改善箇所説明図

基準不適合発生箇所

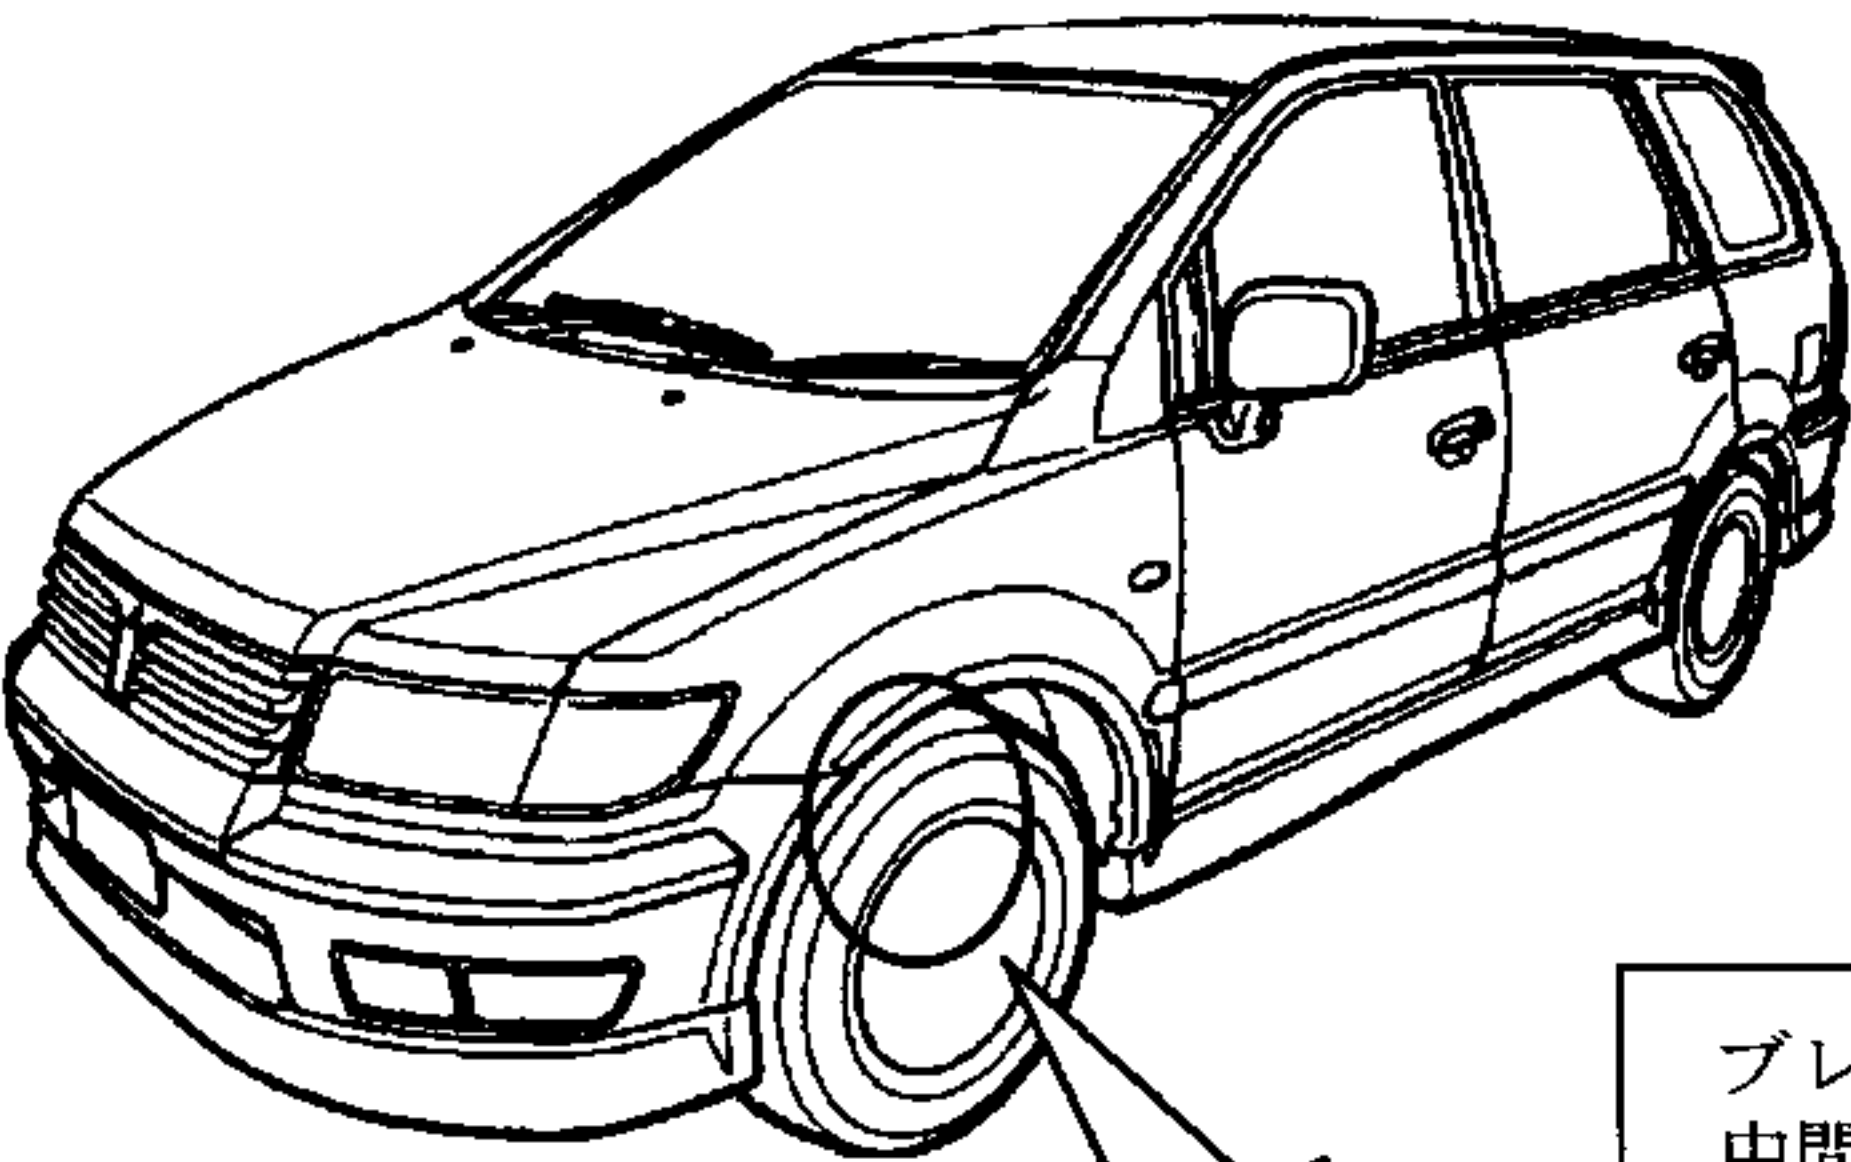
制動装置において、前輪用ブレーキホースの固定位置が不適切なため、ブレーキホースが捻れており、操舵によりブレーキホース端末に過大な応力が発生し、そのままの状態で使用を続けると、最悪の場合、ブレーキホースに亀裂が発生し、ブレーキ液が漏れ制動力が低下するおそれがある。

全車両、ブレーキホースおよび中間固定用ブラケットを対策品と交換する。

〔対策品の供給に時間を要することから、当面の暫定処置として、全ての所有者に不具合内容を通知し、後日ブレーキホースおよび中間固定用ブラケットを対策品と交換する。〕
